### 6AP1系统图

### 6AP2系统图

### 6AP3系统图

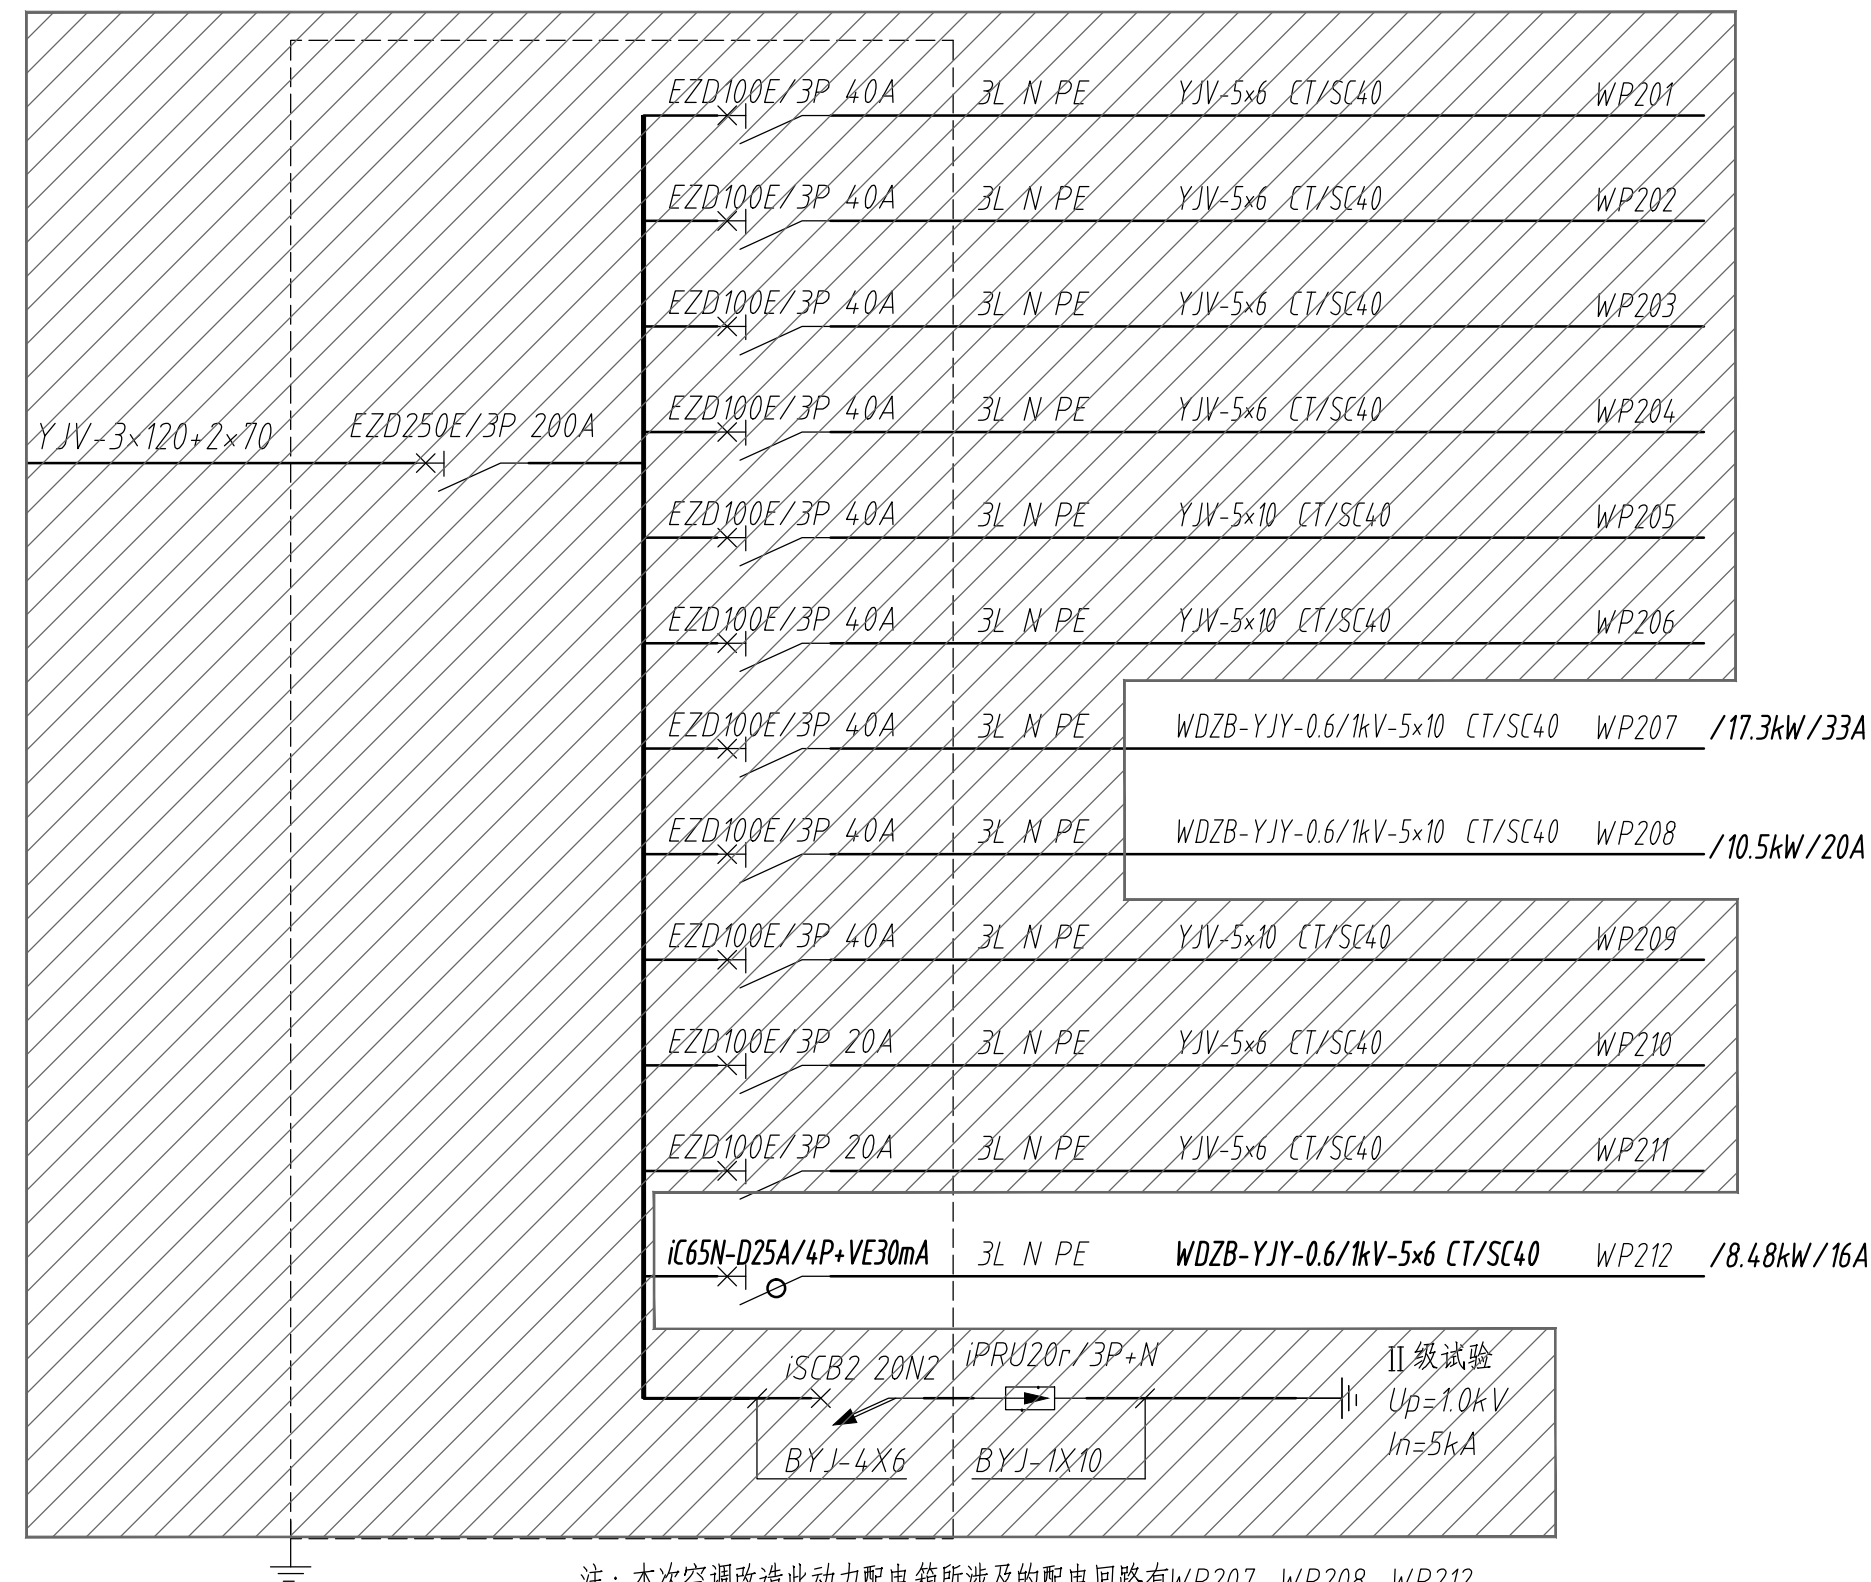
注：本次空调改造此动力配电箱所涉及到的配电回路有WP102、WP103、WP107、WP108、WP109，回路WP102，出线开关为利田，出线线路改为WDZB-JYJ-0.6/1kV-5×6；  
回路WP103，出线开关为利田，出线线路改为WDZB-JYJ-0.6/1kV-5×10；  
回路WP107，出线开关更换为C65N-D-0A/4P、VE30mA，出线线路改为WDZB-JYJ-0.6/1kV-5×10；  
回路WP108，出线开关为利田，改为备用回路。  
阴影部分本次未做修改

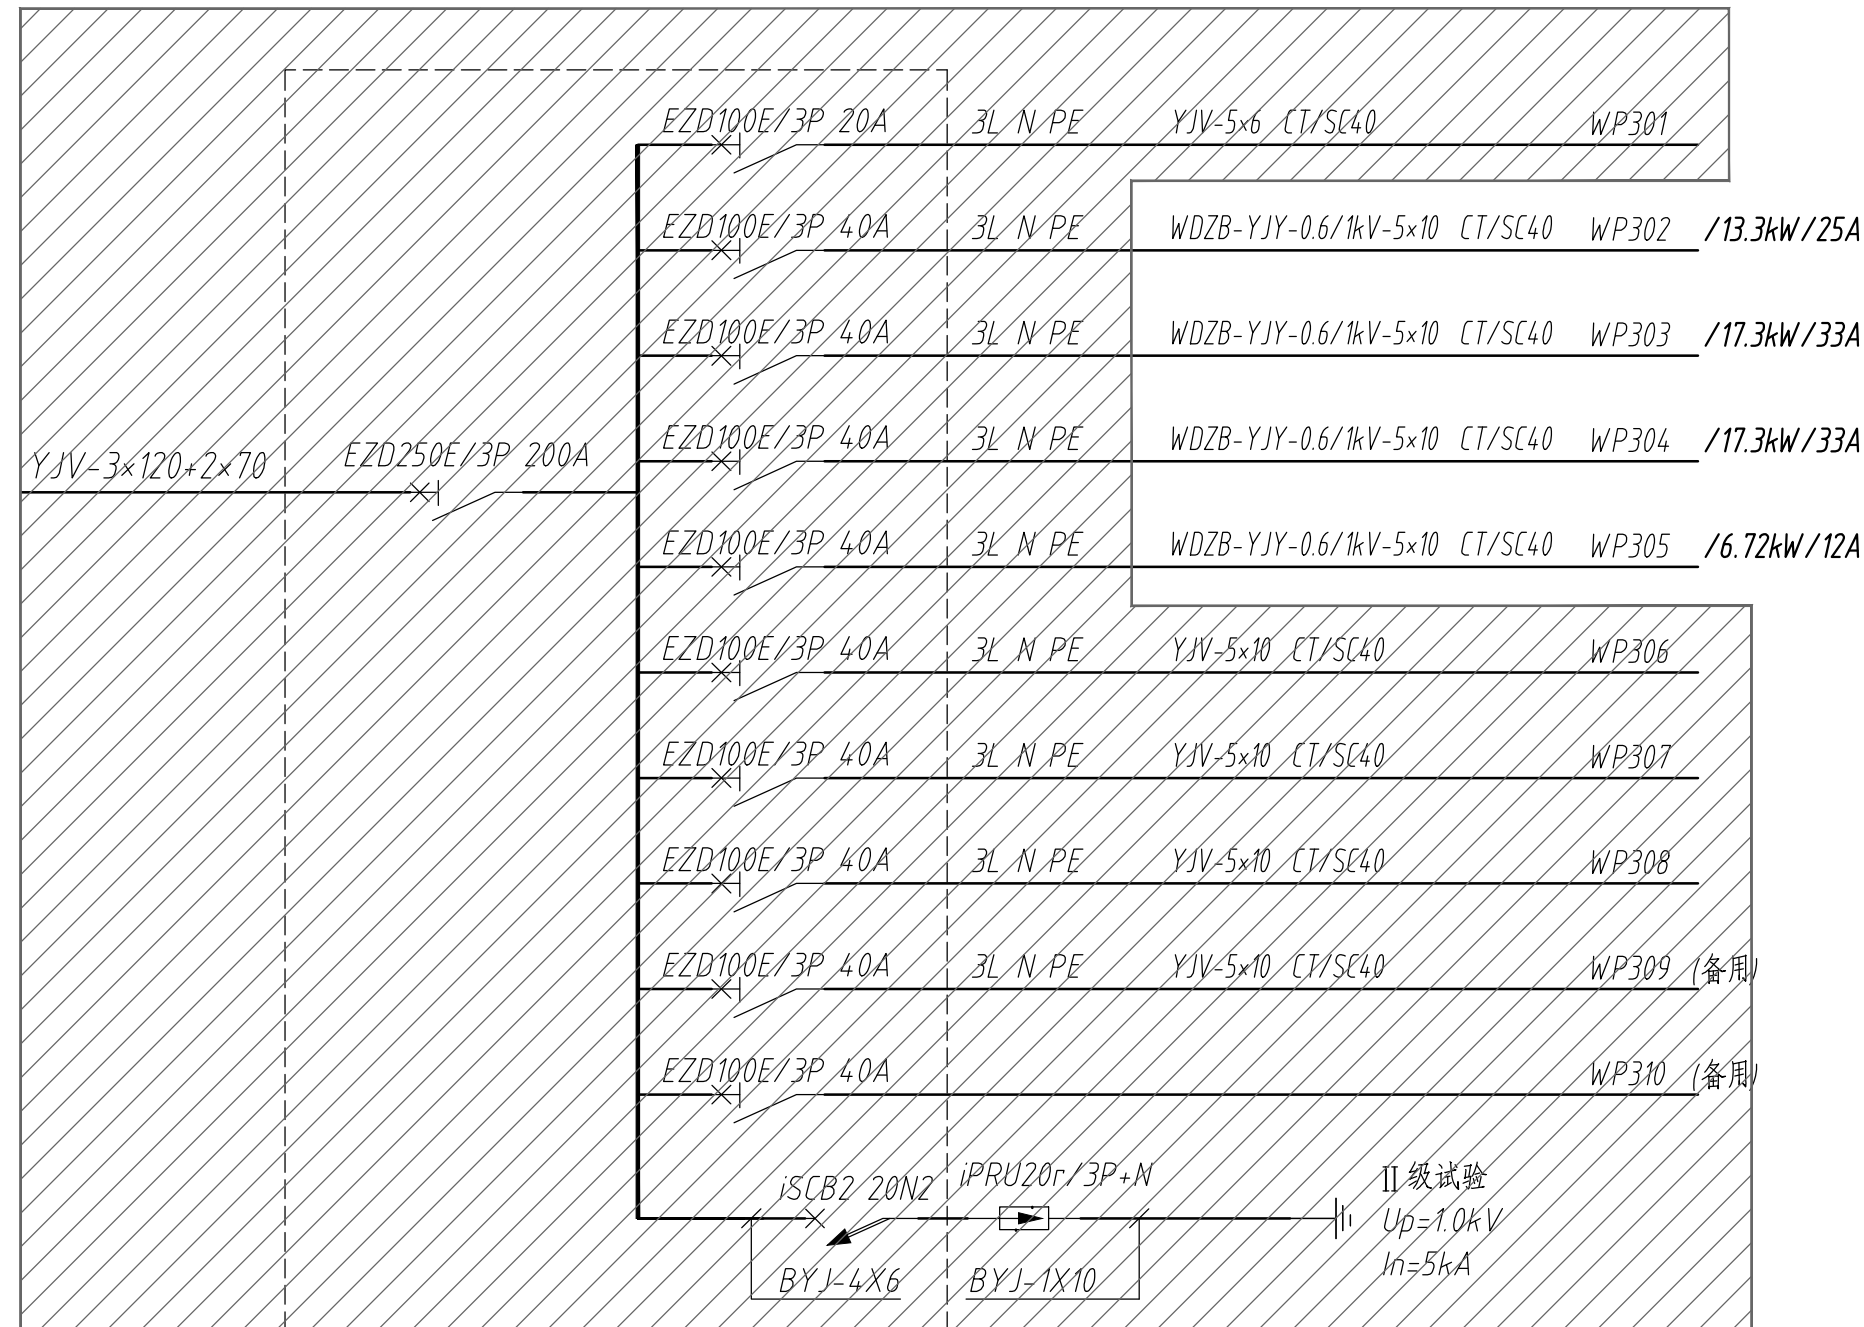
注：本次空调改造此动力配电箱所涉及的配电回路有WP207、WP208、WP212，回路WP207、WP208，出线开关为利旧，出线线路改为WDZB-YJY-0.6/1kV-5×10；回路WP212出线备用开关改为IC65N-D25A/4P+VE，新增出线线路WDZB-YJY-0.6/1kV-5×6；阴影部分本次未做修改
